## Plan 1956 Fjellheisen øvre stasjon – Innspill til byplan

Arkitektkontoret Amundsen AS er engasjert av Econor AS og Fjellheisen AS til prosjektering av fjellheisens øvre stasjon. I denne forbindelse ønsker vi å komme med innspill til utforming av reguleringsplan 1956 'Fjellheisen øvre stasjon'.

Utsnitt hentet fra illustrasjonsprosjektet, viser perronetasjen og gangveg fra perronetasje opp til fjellstua

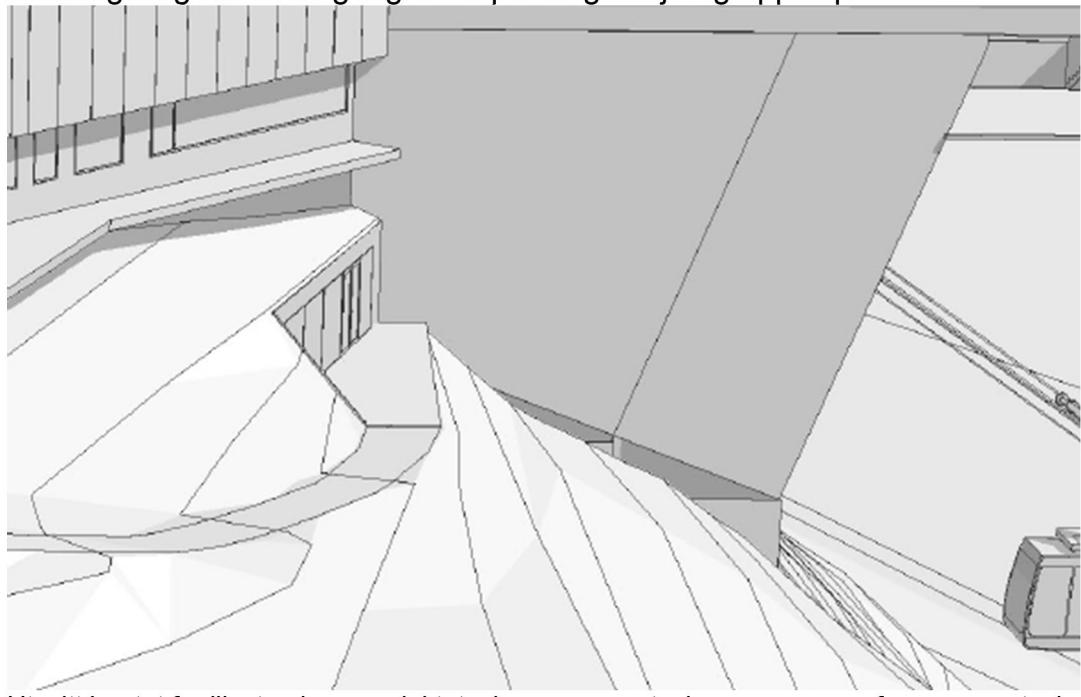
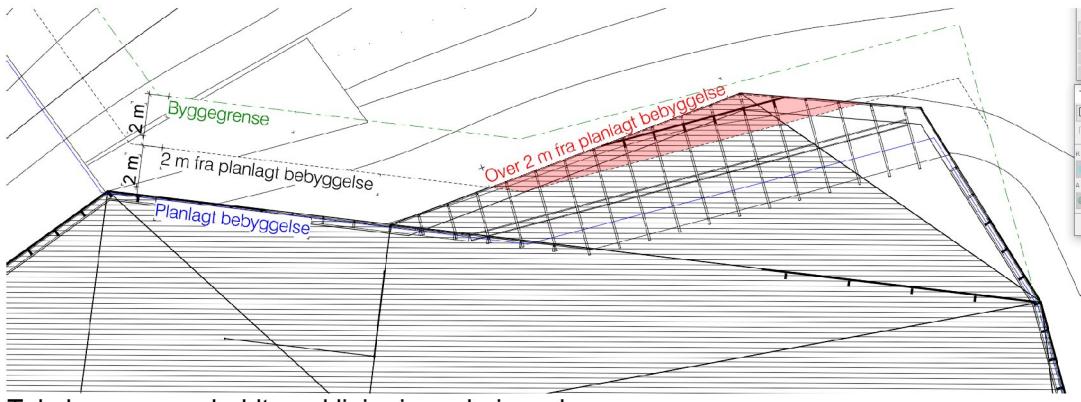
1. Perronetasjen, med venteareal å ivareta kø for ventende passasjerer på vei ned, er mer enn 2 meter utenfor 'planlagt bebyggelse'. Det samme gjelder

rømningsveg i form av gangsti fra perronetasje og opp til platået.

- Justere byggegrense slik at den
  - Inkluderer perronetasje og terrengrilpasninger for gangveg (nødutgang) fra Perrong og opp til platået. Grønn linje viser hvordan byggegrensen bør justeres nordover for å ta høyde for en viss margin mellom planlagt situasjon og usikkerhet knyttet til terremessige forhold på dette punktet.

Takplan sammenholdt med linjer i reguleringsplan

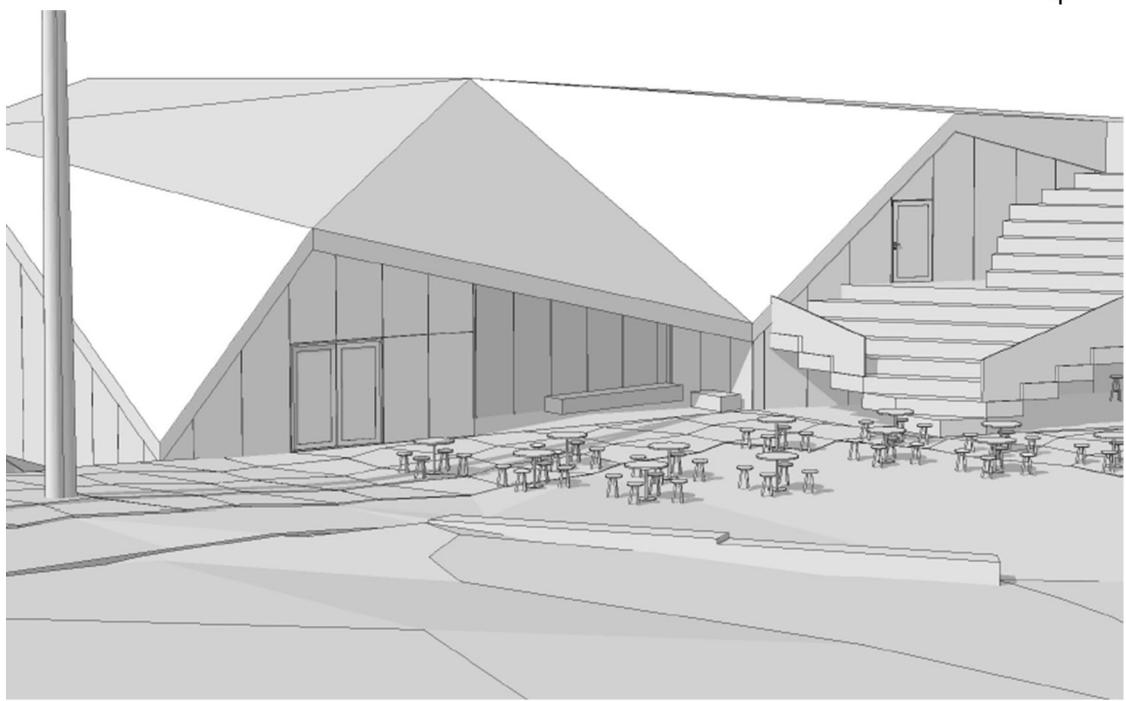
Vi stiller spørsmål ved behovet for å regulere *planlagt bebyggelse* når det også reguleres en *byggegrense*. Ved å regulere *planlagt bebyggelse* med et omriss, er endringer av prosjektet utenfor den angitte linjeføringen ikke mulig uten dispensasjon, *planlagt bebyggelse* har dermed samme praktiske funksjon som *byggegrensen* ellers skulle ha.

- Fjerne linje *planlagt bebyggelse* fra plankartet og tilhørende bestemmelse fra planbestemmelser for å unngå uklarhet rundt hensikten med denne linjen.

Utsnitt hentet fra illustrasjonsprosjektet, viser inngangssituasjon som vender mot platået/Fløya.

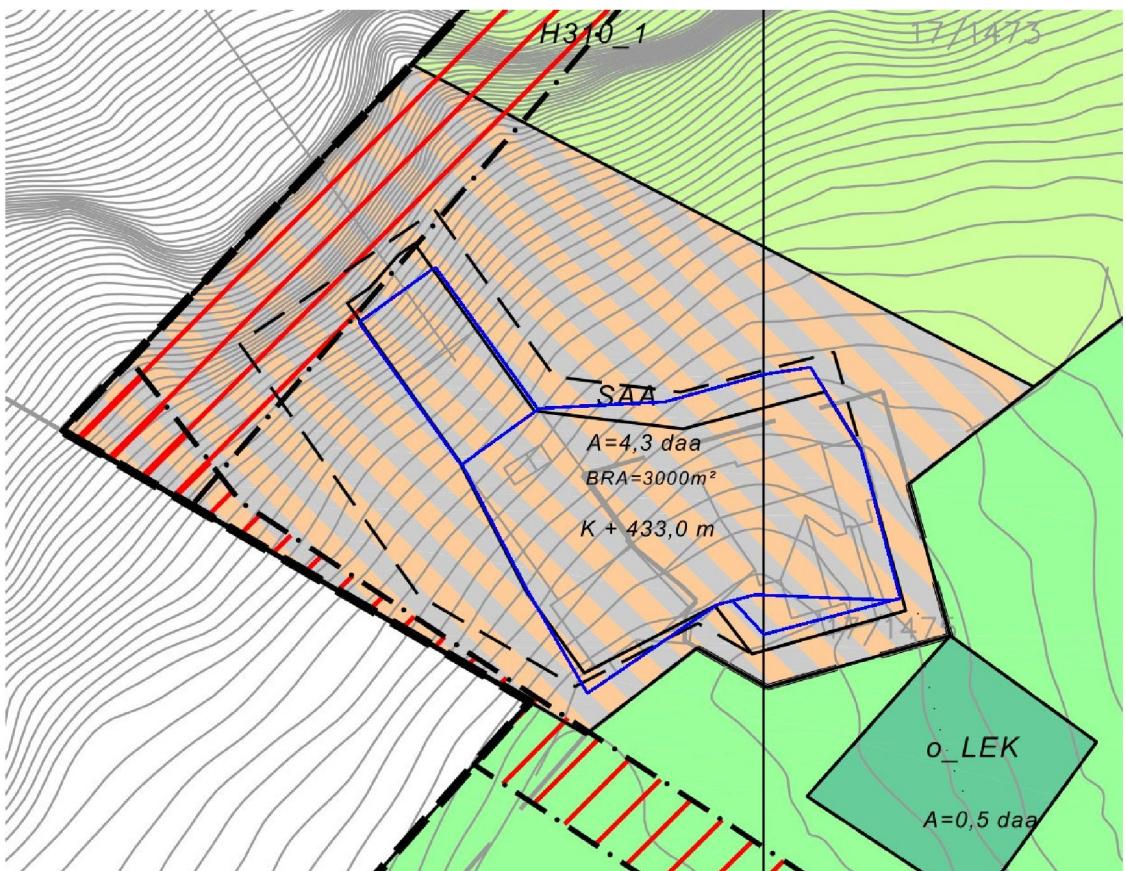
2. Plassering av planlagt bygg inntil byggegrensen mot sørøst gir lite spillerom til å bearbeide løsninger for inngangspartiet og amfiet. Det gjelder i første rekke inngangspartiet ved stasjonens sørligste hjørne, hvor det er behov for ca 3 meter mer areal til løsning for trapp samt vindfang og eller tak over inngangsparti. Eksisterende trapper som ønskes beholdt av hensyn til bæresystemet tilhørende gondolen, behov for vindfang på grunn av spesielt tøffe vindforhold, uavklart plassering av inngangspartiet gjør at det er ønskelig å flytte byggegrensen 3 meter mot sør.

- Inkluderer noe mer areal på sørlig hjørne for tak/skerming av/over inngang
- Legge inn bestemmelse som tillater terrengrilpasning som kreves for å etablere rømningsveg utenfor byggegrensen. Omfatter kun støttemur/terrengrilpasninger, ikke annen form for bebyggelse.

Figur 1: 1(blå): fjerning linje *planlagt bebyggelse* og *regulert høydegrense*; 2(grønn): 2 mindre endringer i *byggegrense*.

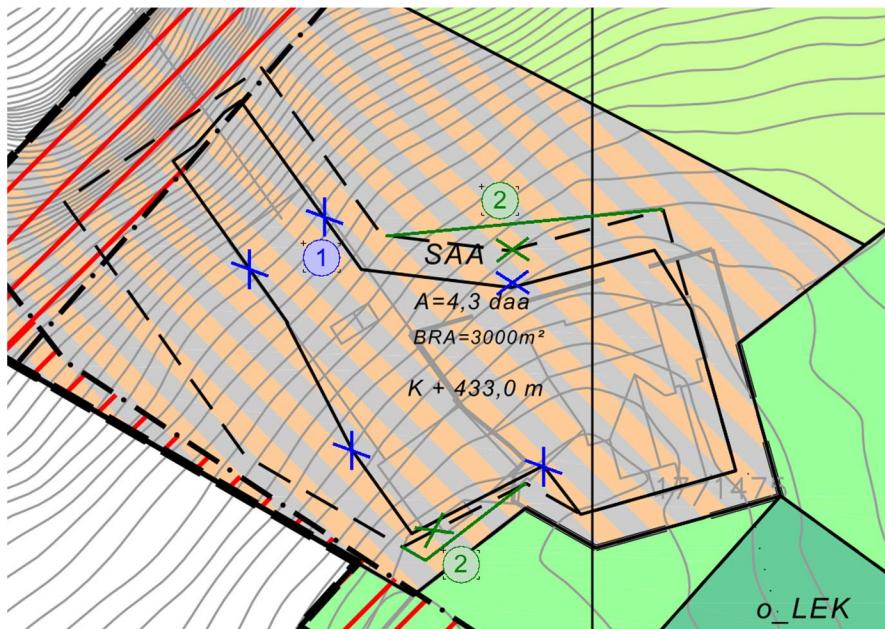
Vi foreslår følgende endringer i planen:

- *Regulert høydegrense* fjernes som linje fra plankartet, men videreføres i bestemmelsene og som informasjon på plankartet slik det er påført  $K + 433,0\text{ m}$ .

- Bestemmelse som tillater nedgravde vanntanker for slokkevann.
